# 訂正のお願い

2025. 1 株式会社自研センター

\*No.J-931 トヨタ プリウスPHEV (MXWH61系) 2023年5月について、  
下記の通り訂正いたします。

## P.79 B290

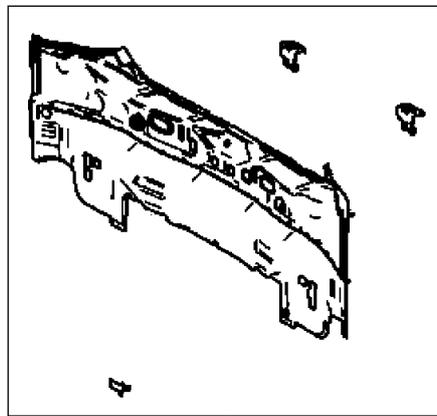
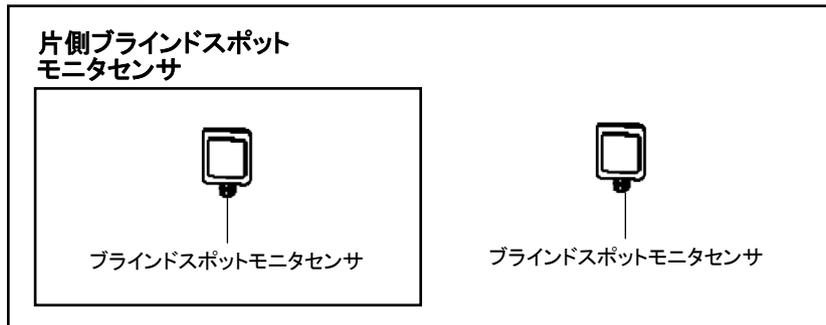
指数値の訂正ならびに指数テーブルの(含)作業および部品に追加がありましたので、  
該当ページを差替え願います。

B290		
<b>(1) ボデーローバックパネルサブAssy取替</b>		
<b>4. 40</b>	取外し状態 ・リヤバンパカバー ・両側クォータアウトサイドモールディング ・リヤバンパラインホースメントサブAssy (含) 作業および部品	・リヤシート ・リヤボデーフロアカバーリヤ
	・バックドアウエザストリップ取替 ・ <b>両側テールランプ(リヤコンビネーションランプ)レンズ &amp; ボデー脱着</b> ・デッキトリムカバーリヤ脱着 ・両側デッキトリムサイドパネルAssy脱着 ・両側デッキフロアボックス脱着 ・バッテリー脱着	・両側リヤシートサイドガーニッシュ脱着 ・両側リヤドアオープニングトリムウエザストリップ脱着 ・両側リヤドアスカッププレートインサイド脱着 ・水密テスト ・付属品
<b>割増項目</b>		
<b>片側ブラインドスポットモニタセンサ</b>		
<b>0. 10増</b>	取外し状態 — (含) 作業および部品 —	
	<b>両側ブラインドスポットモニタセンサ</b>	
<b>0. 10増</b>	取外し状態 — (含) 作業および部品 —	
	・[除]ブラインドスポットモニタセンサ取付状態確認

**両側ブラインドスポットモニタセンサ**

<b>0. 10増</b>	取外し状態	—
	(含) 作業および部品	—

・[除]ブラインドスポットモニタセンサ取付状態確認

## P.74 B260

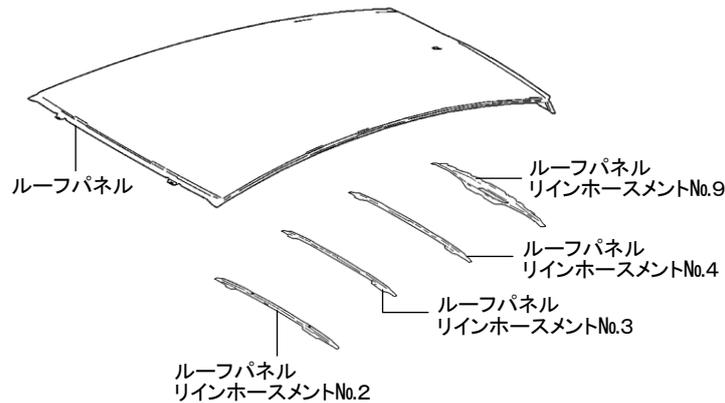
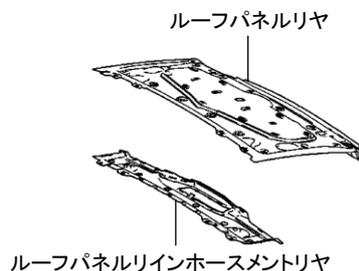
指数テーブルに備考文の追加がありましたので、該当ページを差替え願います。

B260	
<b>(1) ルーフパネル取替</b>	
4. 50	取外し状態 ・カウルトップベンチレータールーバサブAssy ・両側ウインドシールドアウトサイドモールディングロー ー ・バックドアパネルサブAssy ・両側バックドアヒンジAssy ・ルーフヘッドライニングAssy ・フォワードレコグニションカバーNo.1 ・両側フロントシート ・リヤシート ・ウインドシールドガラス ・インストルメントパネルフィニッシュパネルローセンタ ・コンソールボックスAssyリヤ
	(含) 作業および部品 ・バックドアウエザストリップ取替 ・ルーフパネルラインホースメントNo.2取替 ・ルーフパネルラインホースメントNo.3取替 ・ルーフパネルラインホースメントNo.4取替 ・ルーフパネルラインホースメントNo.9取替 ・水密テスト ・付属品
<b>(2) ルーフパネルリヤ取替</b>	
パノラマルーフ 3. 50 ソーラ充電システ ム 3. 50	取外し状態 ・バックドアパネルサブAssy ・両側バックドアヒンジAssy ・ルーフヘッドライニングAssy ・フォワードレコグニションカバーNo.1 ・両側フロントシート ・リヤシート ・インストルメントパネルフィニッシュパネルローセンタ ・コンソールボックスAssyリヤ
	(含) 作業および部品 ・バックドアウエザストリップ取替 ・ルーフパネルラインホースメントリヤ取替 ・水密テスト ・付属品
・高減衰マスチックシーラの名称はボデー修理書より引用 ・[除]高減衰マスチックシーラ取付け ・[除]パノラマルーフ機構 ・[除]ルーフウインドウガラスサブAssyNo.2

P.52 B170

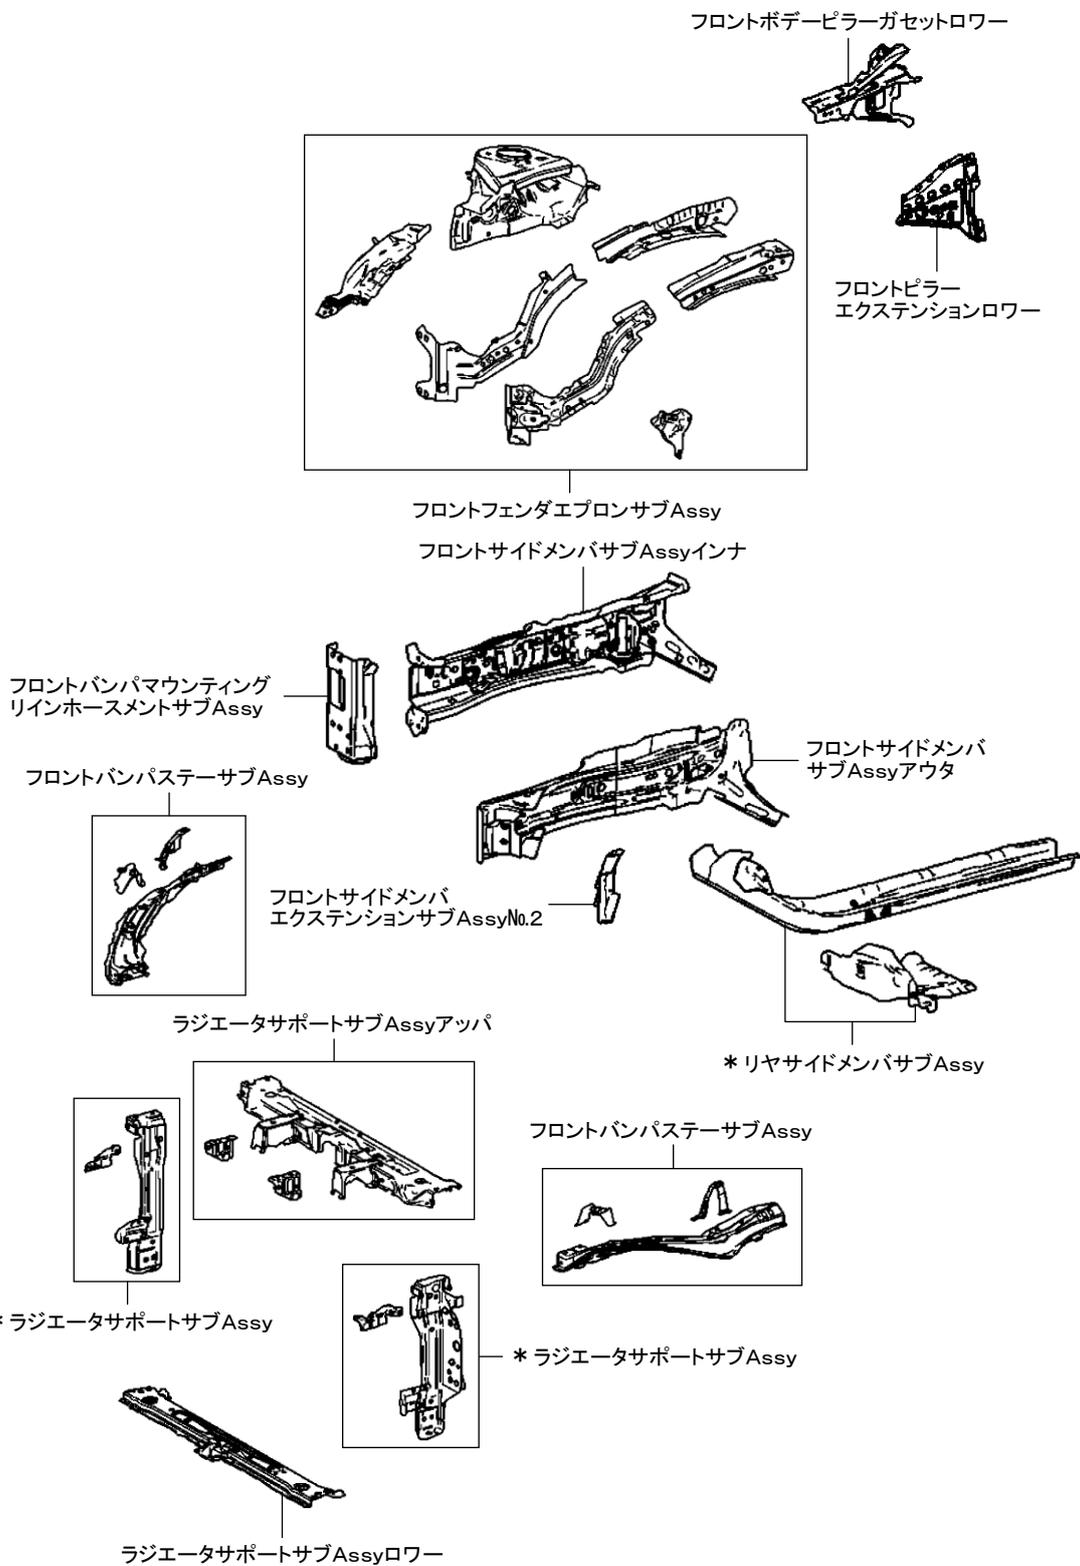
指数が追加設定されましたので、該当箇所を差替え願います。

B170	
<b>(1) 両側ラジエータサポートサブAssy、ラジエータサポートサブAssyアツパ、ラジエータサポートサブAssyロー、片側フロントフェンダエプロンサブAssy、片側フロントサイドメンバサブAssyインナ</b> <b>取替</b>	
左側  <b>11. 10</b>	<b>取外し状態</b> <ul style="list-style-type: none"> <li>・<a href="#">フロントバンパカバー</a></li> <li>・<a href="#">フロントバンパラインホースメント</a></li> <li>・<a href="#">フロントバンパラインホースメントNo.2</a></li> <li>・<a href="#">両側フロントフェンダモールディング</a></li> <li>・<a href="#">両側ヘッドランプユニット(ガスケットツキ)</a></li> <li>・<a href="#">フードサブAssy</a></li> <li>・<a href="#">フードヒンジAssy</a></li> <li>・<a href="#">カウルトップベンチレータールーバサブAssy</a></li> <li>・<a href="#">両側ウインドシールドアウトサイドモールディングフロ</a> <a href="#">二</a></li> <li>・<a href="#">ウインドシールドワイパモータAssyおよびウインドシ</a> <a href="#">ールドワイパリンクAssy</a></li> <li>・<a href="#">カウルトップパネルサブAssyアウト</a></li> </ul>
	<ul style="list-style-type: none"> <li>・<a href="#">両側フェンダサブAssyフロント</a></li> <li>・<a href="#">両側ボデーロックパネルモールディングAssy</a></li> <li>・<a href="#">両側クォータアウトサイドモールディング</a></li> <li>・<a href="#">クーラコンデンサAssy</a></li> <li>・<a href="#">ラジエータAssy</a></li> <li>・<a href="#">エンジン・トランスミッション&amp;フロントサスペンションAs</a> <a href="#">sy</a></li> <li>・<a href="#">エキゾーストテールパイプAssy</a></li> <li>・<a href="#">エキゾーストパイプAssyフロント</a></li> <li>・<a href="#">エンジンアンダカバーAssyNo.1</a></li> <li>・<a href="#">エンジンアンダカバーセンタ</a></li> <li>・<a href="#">両側フロントフロアカバー</a></li> </ul>

<ul style="list-style-type: none"> <li>・ラジエータサポートサブAssyはフロントバンパアームリテーナ部が一体で補給される部品</li> <li>・フロントバンパアームリテーナ部はフロントフェンダエプロンサブAssyを取替える側のみ含んで作成</li> <li>・リヤサイドメンバサブAssy取替は、補給部品からトルクボックスサブAssyフロントを取外して取替える作業</li> <li>・フロントバンパマウンティングラインホースメントサブAssyは左側の部品名称、右側の部品名称はフロントバンパマウンティングラインホースサブAssyとなる</li> <li>・[除]ブレーキブースタAssy(マスタシリンダツキ)</li> <li>・[除]エンジンルーム内配線・配管および付属品(M140)</li> </ul>

**P.58 B180**

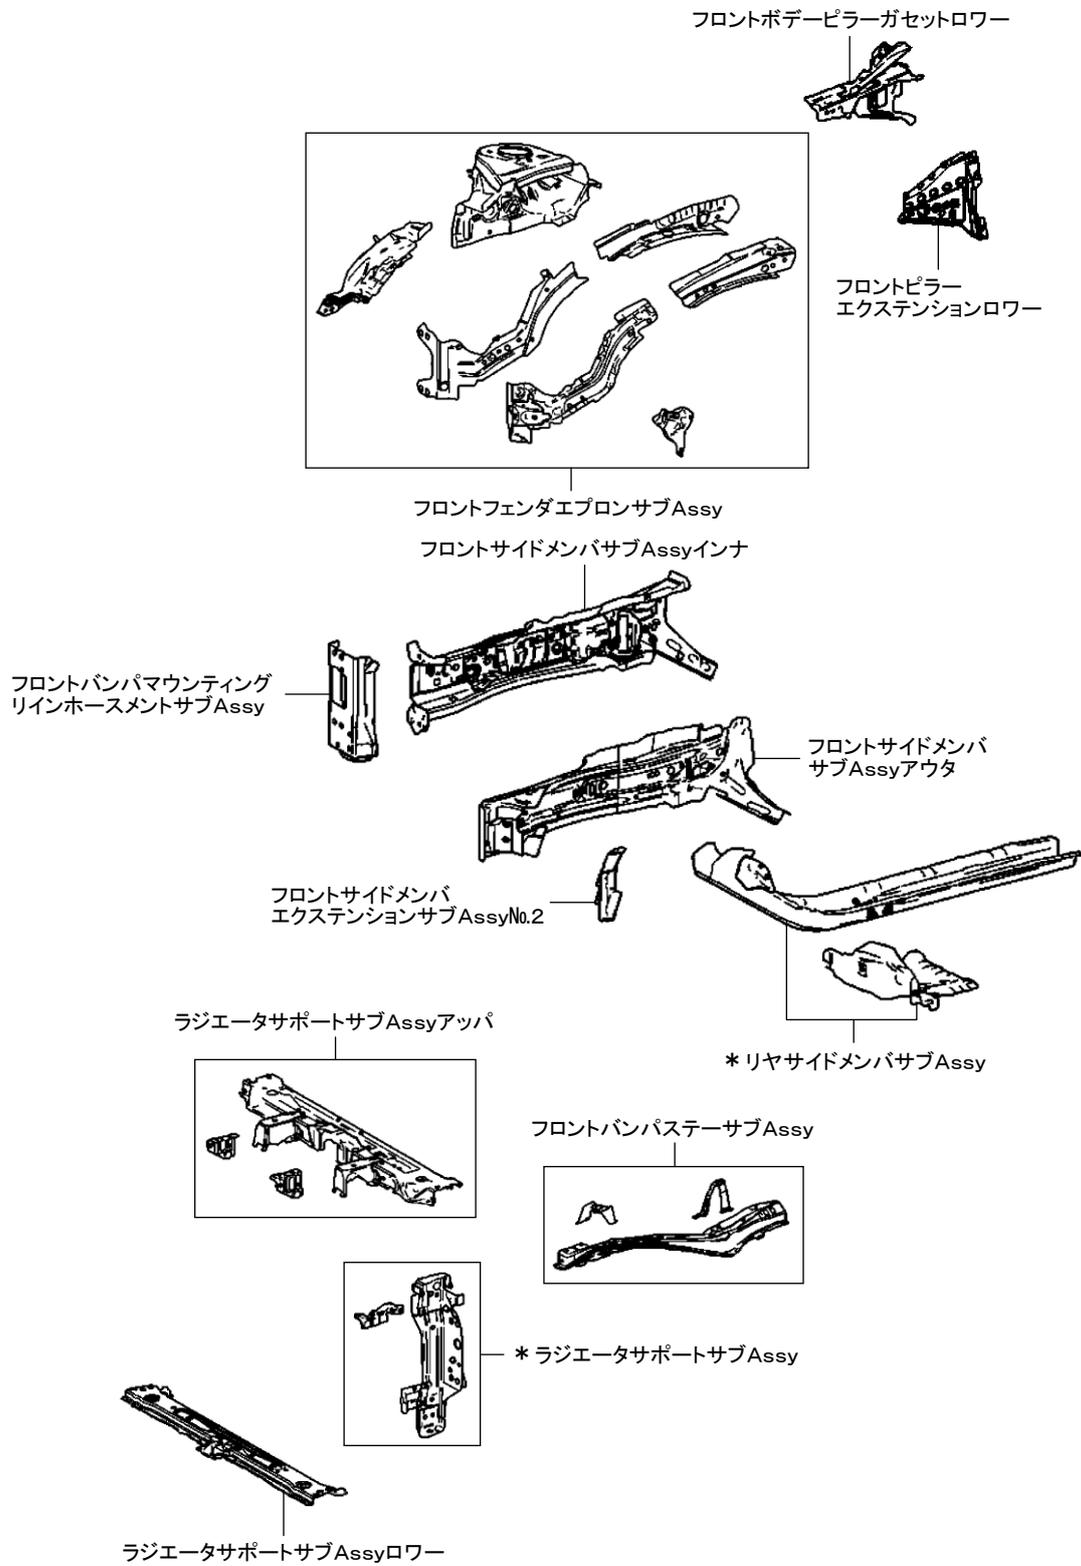
指数が追加設定されましたので、該当箇所を差替え願います。

<b>B180</b>	
<b>(1)片側ラジエータサポートサブAssy、ラジエータサポートサブAssyアツパ、ラジエータサポートサブAssyロワー、片側フロントフェンダエブロンサブAssy、片側フロントサイドメンバサブAssyインナ</b>	
<b>取替</b>	
<b>左側</b>  <b>10.80</b>	<b>取外し状態</b> <ul style="list-style-type: none"> <li>・<u>フロントバンパカバー</u></li> <li>・<u>フロントバンパラインホースメント</u></li> <li>・<u>フロントバンパラインホースメントNo.2</u></li> <li>・<u>両側フロントフェンダモールディング</u></li> <li>・<u>両側ヘッドランプユニット(ガスケットツキ)</u></li> <li>・<u>フードサブAssy</u></li> <li>・<u>フードヒンジAssy</u></li> <li>・<u>カウルトップベンチレータールーバサブAssy</u></li> <li>・<u>両側ウインドシールドアウトサイドモールディングロウ</u></li> <li>・<u>ウインドシールドワイパモータAssyおよびウインドシ</u></li> <li>・<u>ルドワイパリンクAssy</u></li> <li>・<u>カウルトップパネルサブAssyアウト</u></li> </ul>
	<ul style="list-style-type: none"> <li>・<u>両側フェンダサブAssyフロント</u></li> <li>・<u>両側ボデーロックパネルモールディングAssy</u></li> <li>・<u>両側クォータアウトサイドモールディング</u></li> <li>・<u>クーラコンデンサAssy</u></li> <li>・<u>ラジエータAssy</u></li> <li>・<u>エンジン・トランスミッション&amp;フロントサスペンションAs</u></li> <li>・<u>SY</u></li> <li>・<u>エキゾーストテールパイプAssy</u></li> <li>・<u>エキゾーストパイプAssyフロント</u></li> <li>・<u>エンジンアンダカバーAssyNo.1</u></li> <li>・<u>エンジンアンダカバーセンタ</u></li> <li>・<u>両側フロントフロアカバー</u></li> </ul>

<ul style="list-style-type: none"> <li>・ラジエータサポートサブAssyはフロントバンパアームリテーナ部が一体で補給される部品</li> <li>・リヤサイドメンバサブAssy取替は、補給部品からトルクボックスサブAssyフロントを取外して取替える作業</li> <li>・フロントバンパマウンティングラインホースメントサブAssyは左側の部品名称、右側の部品名称はフロントバンパマウンティングラインホースサブAssyとなる</li> <li>・[除]ブレーキブースタAssy(マスタシリンダツキ)</li> <li>・[除]エンジンルーム内配線・配管および付属品(M140)</li> </ul>

**P.68 B190**

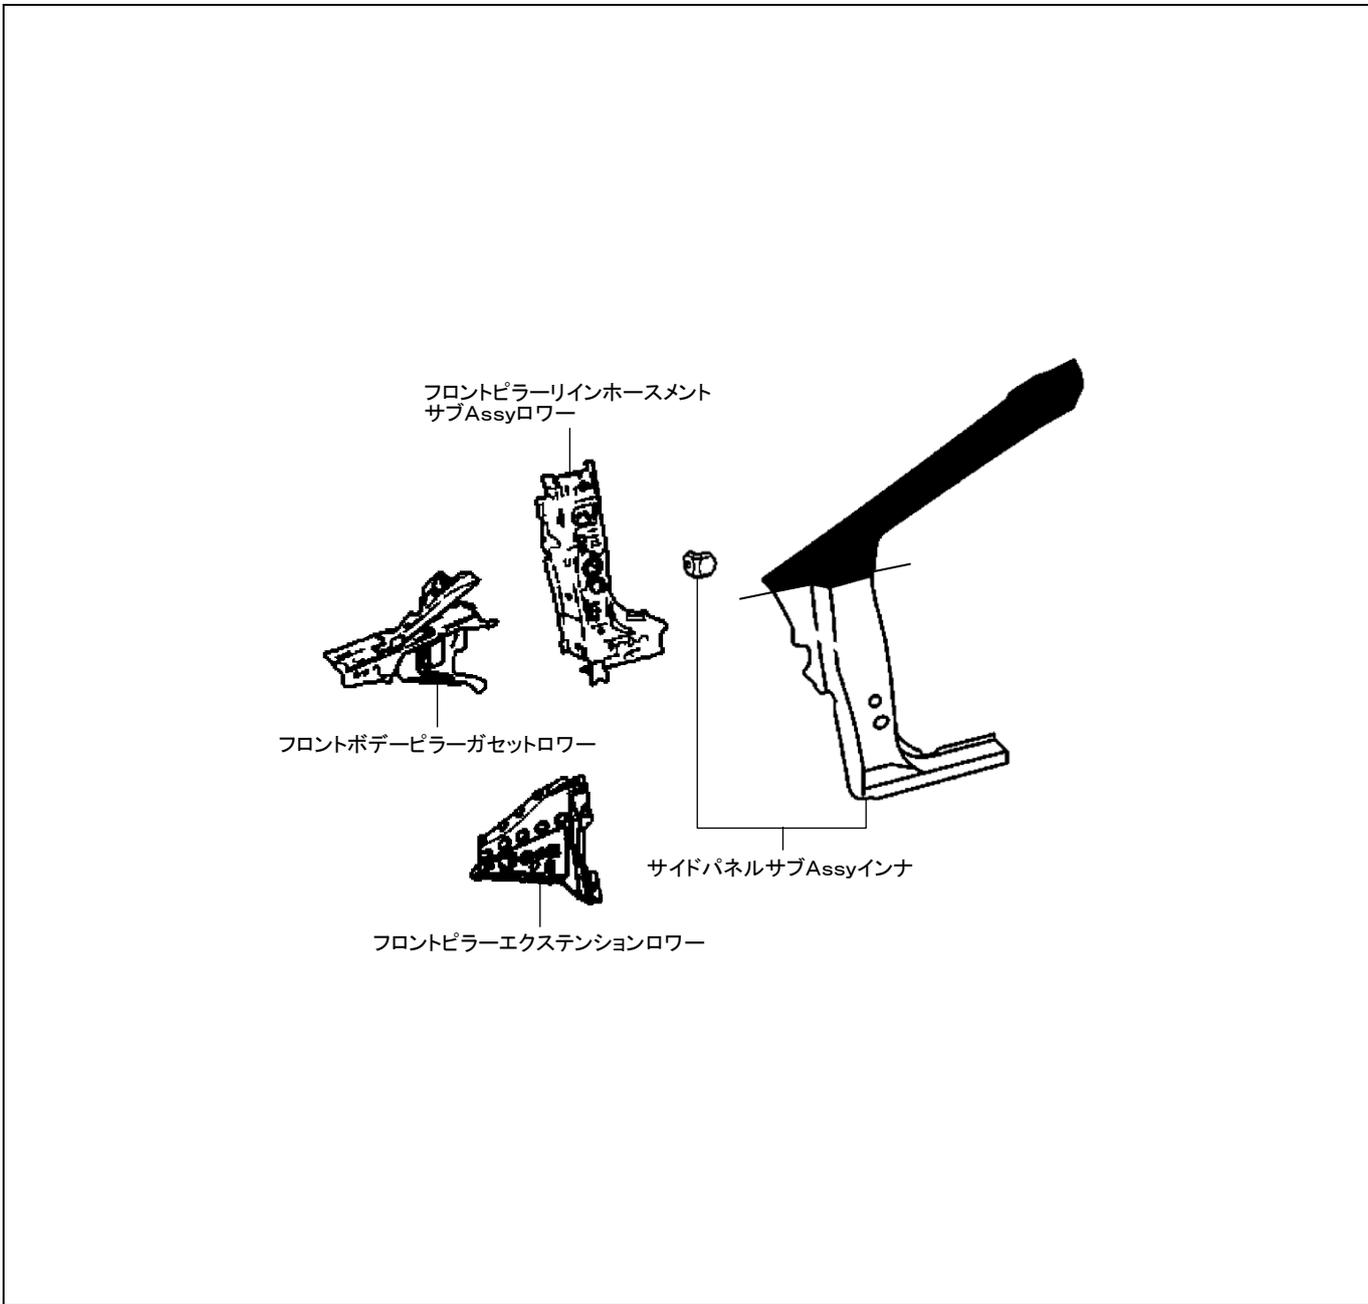
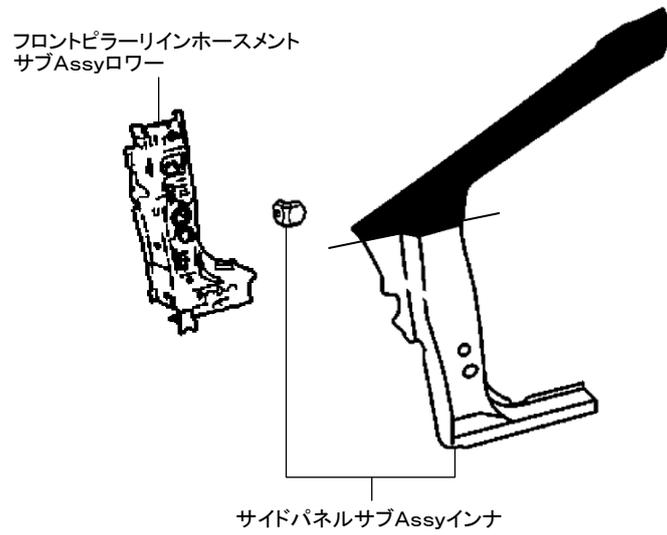
指数が追加設定されましたので、該当箇所を差替え願います。

<b>B190</b>			
<b>(1)片側フロントピラー、片側フロントピラーエクステンションローワー取替</b>			
<b>8. 20</b>	<b>取外し状態</b>		
	<table style="width: 100%; border-collapse: collapse;"> <tr> <td style="width: 50%; vertical-align: top;"> <ul style="list-style-type: none"> <li>・<u>フロントバンパカバー</u></li> <li>・<u>両側フロントフェンダモールディング</u></li> <li>・<u>ヘッドランプユニット(ガasketツキ)</u></li> <li>・<u>フードサブAssy</u></li> <li>・<u>フードヒンジAssy</u></li> <li>・<u>カウルトップベンチレーターバサブAssy</u></li> <li>・<u>両側ウインドシールドアウトサイドモールディングロワ</u> <u>二</u></li> <li>・<u>ウインドシールドワイパモータAssyおよびウインドシ</u> <u>ールドワイパリンクAssy</u></li> <li>・<u>カウルトップパネルサブAssyアウタ</u></li> </ul> </td> <td style="width: 50%; vertical-align: top;"> <ul style="list-style-type: none"> <li>・<u>フェンダサブAssyフロント</u></li> <li>・<u>ボデーロックパネルモールディングAssy</u></li> <li>・<u>フロントドアパネルサブAssy</u></li> <li>・<u>クォータアウトサイドモールディング</u></li> <li>・<u>エレクトリックパワーステアリングコラムサブAssy</u></li> <li>・<u>インストルメントパネルフィニッシュパネルローワーセンタ</u></li> <li>・<u>インストルメントパネル</u></li> <li>・<u>インストルメントパネルラインホースメントAssy</u></li> <li>・<u>コンソールボックスAssyリヤ</u></li> </ul> </td> </tr> </table>	<ul style="list-style-type: none"> <li>・<u>フロントバンパカバー</u></li> <li>・<u>両側フロントフェンダモールディング</u></li> <li>・<u>ヘッドランプユニット(ガasketツキ)</u></li> <li>・<u>フードサブAssy</u></li> <li>・<u>フードヒンジAssy</u></li> <li>・<u>カウルトップベンチレーターバサブAssy</u></li> <li>・<u>両側ウインドシールドアウトサイドモールディングロワ</u> <u>二</u></li> <li>・<u>ウインドシールドワイパモータAssyおよびウインドシ</u> <u>ールドワイパリンクAssy</u></li> <li>・<u>カウルトップパネルサブAssyアウタ</u></li> </ul>	<ul style="list-style-type: none"> <li>・<u>フェンダサブAssyフロント</u></li> <li>・<u>ボデーロックパネルモールディングAssy</u></li> <li>・<u>フロントドアパネルサブAssy</u></li> <li>・<u>クォータアウトサイドモールディング</u></li> <li>・<u>エレクトリックパワーステアリングコラムサブAssy</u></li> <li>・<u>インストルメントパネルフィニッシュパネルローワーセンタ</u></li> <li>・<u>インストルメントパネル</u></li> <li>・<u>インストルメントパネルラインホースメントAssy</u></li> <li>・<u>コンソールボックスAssyリヤ</u></li> </ul>

<ul style="list-style-type: none"> <li>・<u>フロントピラーラインホースメントサブAssyローワー取替</u></li> <li>・<u>フロントボデーピラーガセットローワー取替</u></li> </ul>	<ul style="list-style-type: none"> <li>・<u>付属品</u></li> </ul>		
<ul style="list-style-type: none"> <li>・<u>フロントピラー中央部および下部(ロックパネル部)でのカット作業</u></li> <li>・<u>[除]フロントボデーピラーサブAssyインナ</u></li> </ul>

**P.71 B240**

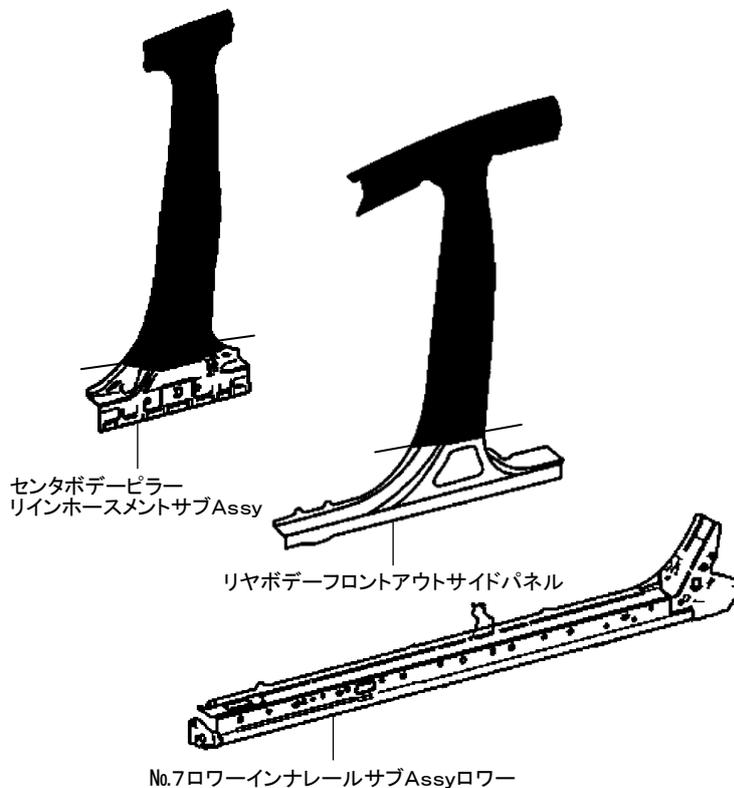
指数が追加設定されましたので、該当箇所を差替え願います。

<b>B240</b>	
<b>(1)片側ロックパネルアウタ(センタピラー関係あり)取替</b>	
<b>9. 70</b>	<b>取外し状態</b> <ul style="list-style-type: none"> <li>•<u>フロントバンパカバー</u></li> <li>•<u>両側フロントフェンダモールディング</u></li> <li>•<u>ヘッドランプユニット(ガスケットツキ)</u></li> <li>•<u>フードサブAssy</u></li> <li>•<u>フードヒンジAssy</u></li> <li>•<u>カウルトップベンチレータールーバサブAssy</u></li> <li>•<u>両側ウインドシールドアウタサイドモールディングロワー</u></li> <li>•<u>ウインドシールドワイパモータAssyおよびウインドシールドワイパリンクAssy</u></li> <li>•<u>カウルトップパネルサブAssyアウタ</u></li> <li>•<u>フェンダサブAssyフロント</u></li> <li>•<u>ボデーロックパネルモールディングAssy</u></li> <li>•<u>フロントピラーエクステンションロワー</u></li> <li>•<u>フロントボデーピラーガセットロワー</u></li> <li>•<u>フロントピラー</u></li> </ul>
	<b>(含)作業および部品</b> <ul style="list-style-type: none"> <li>•<u>No.7ロワーインナレールサブAssyロワー取替</u></li> <li>•<u>センタピラーガーニッシュロワー脱着</u></li> </ul>
<ul style="list-style-type: none"> <li>•<u>フロントピラーラインホースメントサブAssyロワー</u></li> <li>•<u>フロントドアパネルサブAssy</u></li> <li>•<u>リヤドアパネルサブAssy</u></li> <li>•<u>クォータパネルサブAssy前部</u></li> <li>•<u>クォータアウタサイドモールディング</u></li> <li>•<u>フロントシート</u></li> <li>•<u>リヤシート</u></li> <li>•<u>エレクトリックパワーステアリングコラムサブAssy</u></li> <li>•<u>インストルメントパネルフィニッシュパネルロワーセンタ</u></li> <li>•<u>インストルメントパネル</u></li> <li>•<u>インストルメントパネルラインホースメントAssy</u></li> <li>•<u>コンソールボックスAssyリヤ</u></li> <li>•<u>フロントフロアカバー</u></li> </ul>

<ul style="list-style-type: none"> <li>•<u>センタボデーピラーラインホースメントサブAssy下部取替</u></li> <li>•<u>付属品</u></li> </ul>	
<ul style="list-style-type: none"> <li>•<u>ロックパネル前後端部およびセンタピラー下部でのカット作業</u></li> </ul>

**P.73 B250**

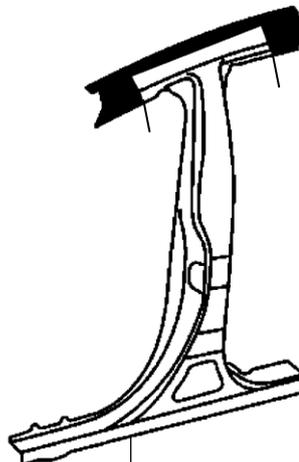
指数が追加設定されましたので、該当箇所を差替え願います。

<b>B250</b>	
<b>(1)片側センタピラー、片側ロッカパネルアウタ取替</b>	
<b>15. 90</b>	<b>取外し状態</b> <ul style="list-style-type: none"> <li>・<u>フロントバンパカバー</u></li> <li>・<u>両側フロントフェンダモールディング</u></li> <li>・<u>ヘッドランプユニット(ガスケツツキ)</u></li> <li>・<u>フードサブAssy</u></li> <li>・<u>フードヒンジAssy</u></li> <li>・<u>カウルトップベンチレータールーバサブAssy</u></li> <li>・<u>両側ウインドシールドアウタサイドモールディング</u> <u>ロウ</u></li> <li>・<u>ウインドシールドワイパモータAssyおよびウインドシ</u> <u>ールドワイパリンクAssy</u></li> <li>・<u>カウルトップパネルサブAssyアウタ</u></li> <li>・<u>フェンダサブAssyフロント</u></li> <li>・<u>ボデーロッカパネルモールディングAssy</u></li> <li>・<u>フロントピラーエクステンションロワー</u></li> <li>・<u>フロントボデーピラーガセットロワー</u></li> <li>・<u>フロントピラー</u></li> <li>・<u>フロントピラーラインホースメントサブAssyロワー</u></li> </ul>
	<ul style="list-style-type: none"> <li>・<u>フロントドアパネルサブAssy</u></li> <li>・<u>リヤドアパネルサブAssy</u></li> <li>・<u>クォータパネルサブAssy前部</u></li> <li>・<u>クォータアウタサイドモールディング</u></li> <li>・<u>ルーフヘッドライニングAssy</u></li> <li>・<u>フォワードレコグニションカバーNo.1</u></li> <li>・<u>両側フロントシート</u></li> <li>・<u>リヤシート</u></li> <li>・<u>エレクトリックパワーステアリングコラムサブAssy</u></li> <li>・<u>インストルメントパネルフィニッシュパネルロワーセンタ</u></li> <li>・<u>インストルメントパネル</u></li> <li>・<u>インストルメントパネルラインホースメントAssy</u></li> <li>・<u>コンソールボックスAssyリヤ</u></li> <li>・<u>フロントフロアカバー</u></li> </ul>

<b>(含)作業および部品</b> <ul style="list-style-type: none"> <li>・<u>No.7ロワーインナレールサブAssyロワー取替</u></li> <li>・<u>センタボデーピラーラインホースメントサブAssy取替</u></li> </ul>
	<ul style="list-style-type: none"> <li>・<u>付属品</u></li> </ul>
	<ul style="list-style-type: none"> <li>・<u>センタピラー上部およびロッカパネル前後端部でのカット作業</u></li> <li>・<u>[除]センタボデーピラーラインホースサブAssyロワー</u></li> </ul>
